## FYD12864-0402C 技术更改通知

FYD12864-0402C 背光电路图

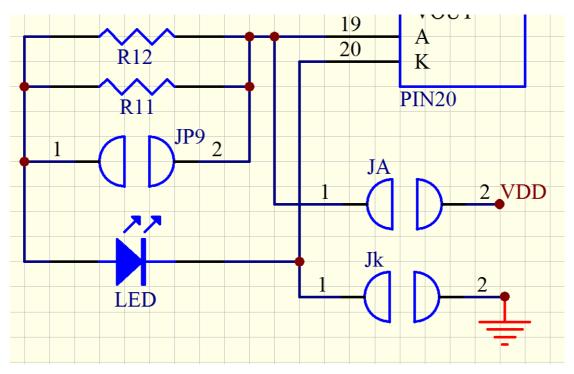
由于某些用户反映 FYD12864-0402C 产品的背光电流较大,影响背光的使用寿命,顾此将原电路背光的限流电阻 R12(43 欧姆) 更改为 120 欧姆.如果在使用中觉得亮度不够,只需将 R12 改回原来阻值即可,也可以在模块的 R11(模块上没有焊接)位置焊接一个50 欧姆左右的电阻,R11 和 R12 的关系为并联关系.
